N/Réf. : AA/EB/SJN20009_636_Rogier_20_hotel

Objet : SAINT-JOSSE-TEN-NOODE. Place Charles Rogier, 20 / Rue Saint-Lazare – Ancien hôtel Albert I^{er}
Demande de permis d'urbanisme portant sur la modification des enseignes, auvents et éclairage.

Avis de la CRMS

Fig. 3. Situation actuelle place Rogier suite aux modifications de 2002. © Google Maps, 2017.

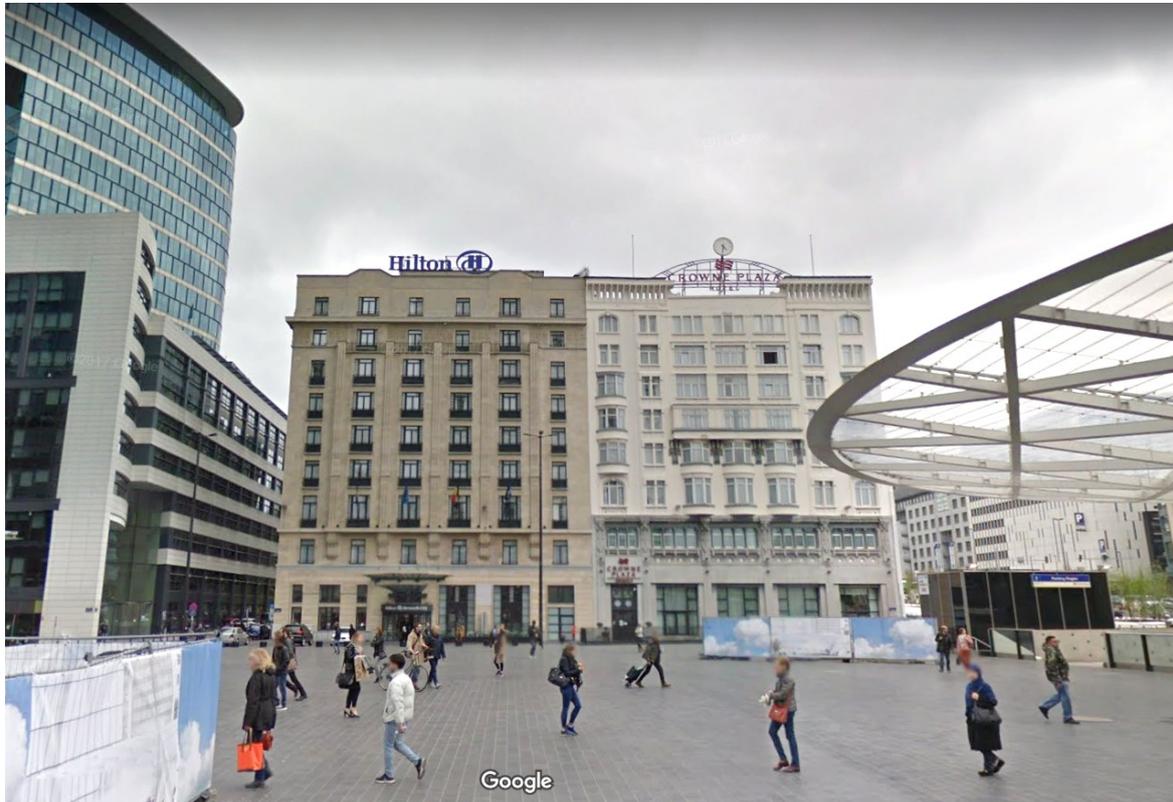
La Commission ne s'oppose pas au remplacement des enseignes mais estime que les dimensions de celles-ci pourraient être revues à la baisse, particulièrement en ce qui concerne le logo (coquille). Elle plaide également pour la disparition du panneau de support rue Gineste et pour des lettres détournées afin de gagner en discrétion et en élégance.

Comme en 2002, l'Assemblée s'interroge sur la régularité de l'auvent surmontant l'entrée place Rogier. Celle-ci forme par ailleurs une avancée courbe sur l'espace public. Dès lors que le sas intérieur serait agrandi dans le cadre des travaux projetés, il serait judicieux de faire disparaître cette saillie extérieure qui porte préjudice à la façade de Polak et est fort peu intégrée.

En ce qui concerne l'éclairage, la Commission s'interroge sur la régularité du système actuel et sur la nécessité même d'éclairer les façades de l'hôtel. Elle signale sa difficulté à se positionner en l'absence d'un certain nombre d'informations techniques sur l'éclairage proposé (type de dispositif, intensité, etc.). Sur base du positionnement des appareils, elle estime que la proposition n'est pas de nature à mettre en valeur le patrimoine. En effet, la lumière va se refléter de manière non homogène sur les parties saillantes, telles que les bandeaux et les consoles, éléments de la composition architecturale qui ne sont pas destinés à être mis en évidence et certainement pas par le dessous. De plus, la lumière rasante va révéler les irrégularités des pierres de façade.
